**Piano
Regolatore
Generale
2003**

Variante U_006_2012

scheda normativa Villa Salmi

Relazione tecnica e scheda normativa n.37 Villa Salmi

SCHEDA NORMATIVA N. 37 VILLA SALMI - STATO MODIFICATO

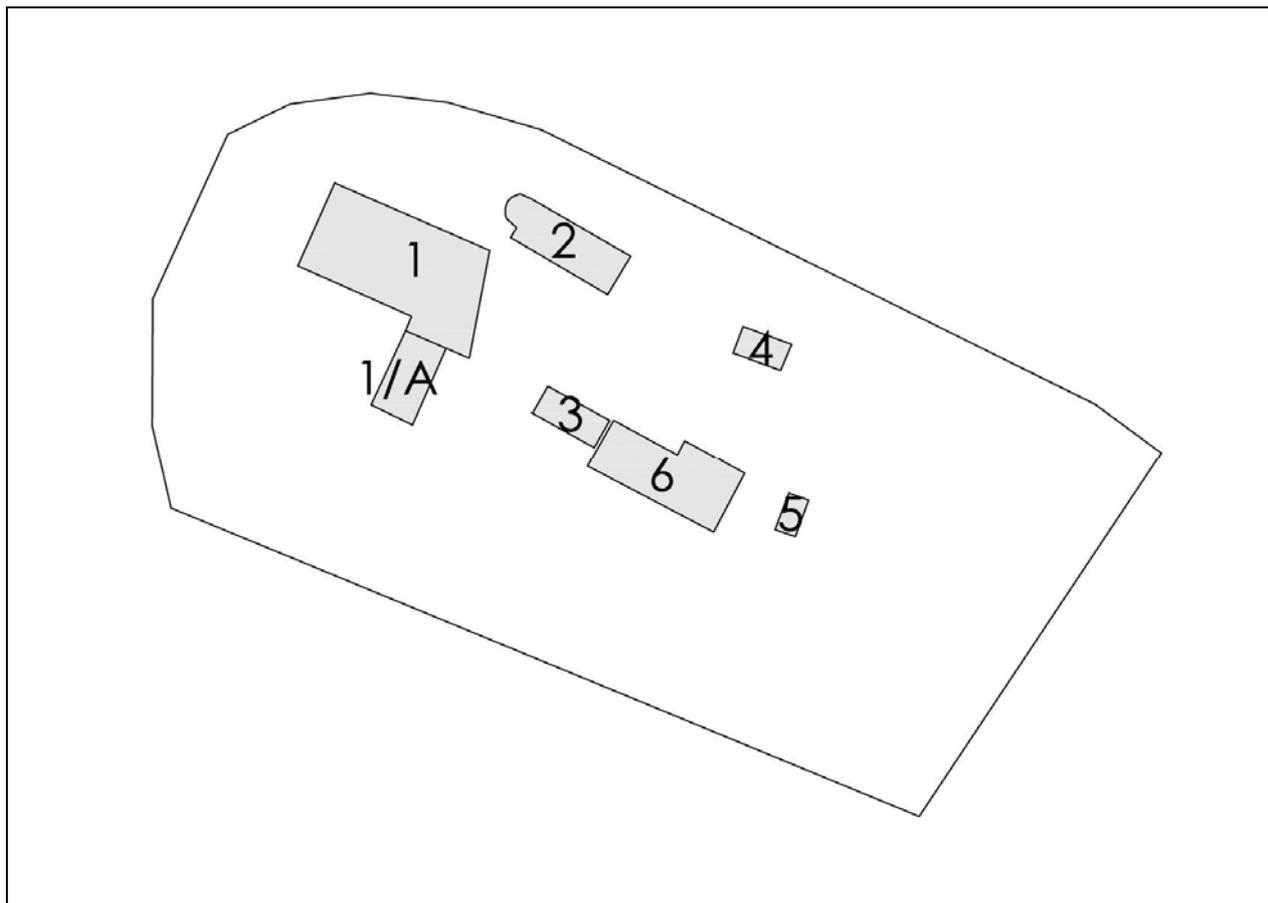
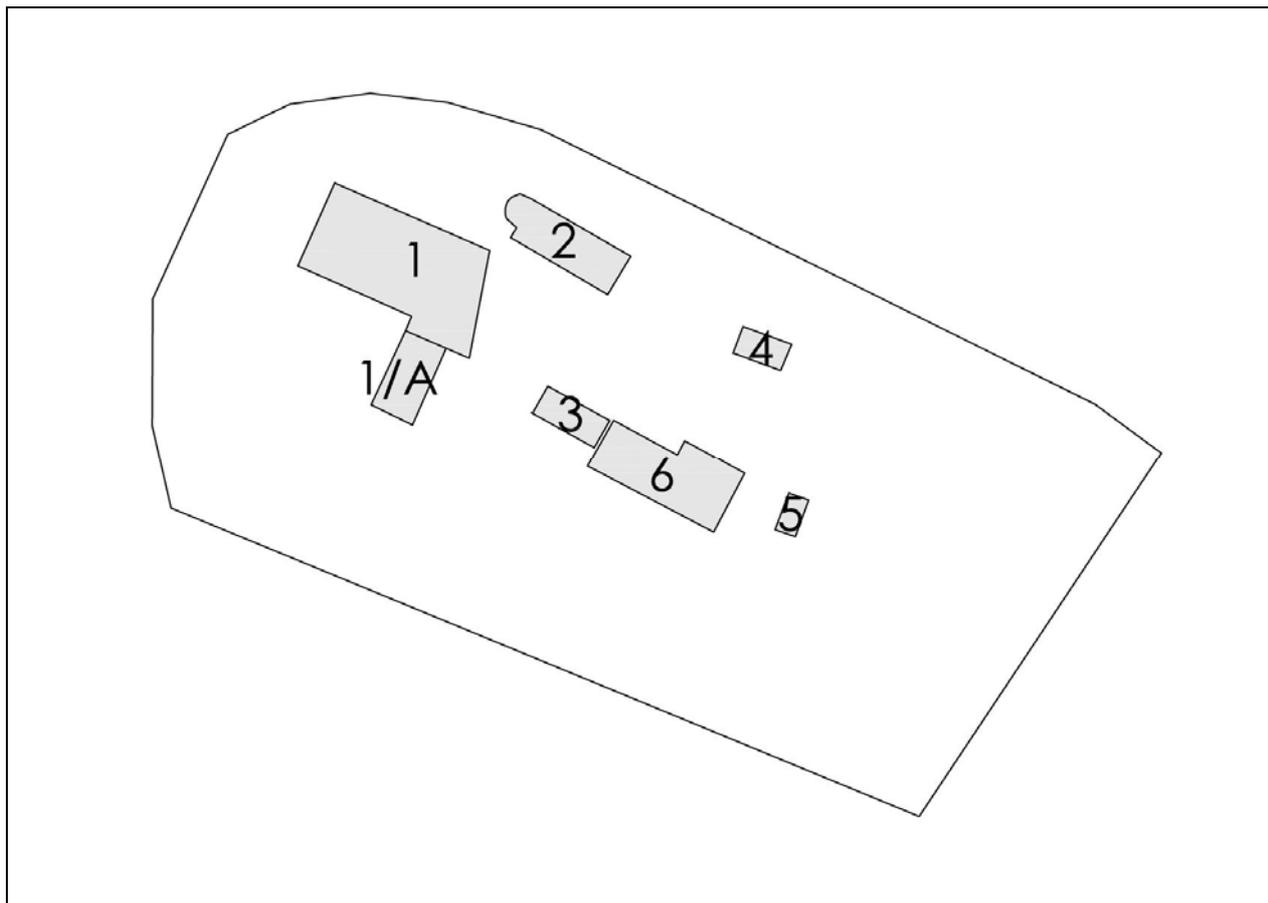
EDIFICIO N. 1/A : ~~restauro e risanamento conservativo con le precisazioni e prescrizioni riportate nelle Norme tecniche di attuazione (rc)~~ demolizione e ricostruzione (sost. ed.) nell'ambito dell'unità minima di intervento n. 1 individuata dal Piano di recupero approvato con DCC n. del

EDIFICIO N. 2 : ~~restauro e risanamento conservativo con le precisazioni e prescrizioni riportate nelle Norme tecniche di attuazione (rc)~~ ristrutturazione edilizia con le precisazioni e prescrizioni riportate nelle Norme tecniche di attuazione (ri)

EDIFICIO N. 3 : ~~ristrutturazione edilizia con le precisazioni e prescrizioni riportate nelle Norme tecniche di attuazione (ril)~~ demolizione e ricostruzione (sost. ed.) con mantenimento della destinazione di accessorio alla residenza nell'ambito dell'unità minima di intervento n. 4 individuata dal Piano di recupero approvato con DCC n. del

EDIFICIO N. 5 : manutenzione straordinaria (edificio non più esistente)

EDIFICIO N. 6 : manutenzione straordinaria demolizione e ricostruzione (sost. ed.) nell'ambito dell'unità minima di intervento n. 1 individuata dal Piano di recupero approvato con DCC n. del

EDIFICIO N. 1/A : demolizione e ricostruzione (sost. ed.) nell'ambito dell'unità minima di intervento n. 1 individuata dal Piano di recupero approvato con DCC n. del

EDIFICIO N. 2 : ristrutturazione edilizia con le precisazioni e prescrizioni riportate nelle Norme tecniche di attuazione (ri)

EDIFICIO N. 3: demolizione e ricostruzione (sost. ed.) con mantenimento della destinazione di accessorio alla residenza nell'ambito dell'unità minima di intervento n. 4 individuata dal Piano di recupero approvato con DCC n. del

EDIFICIO N. 5 : (edificio non più esistente)

EDIFICIO N. 6 : demolizione e ricostruzione (sost. ed.) nell'ambito dell'unità minima di intervento n. 1 individuata dal Piano di recupero approvato con DCC n. del
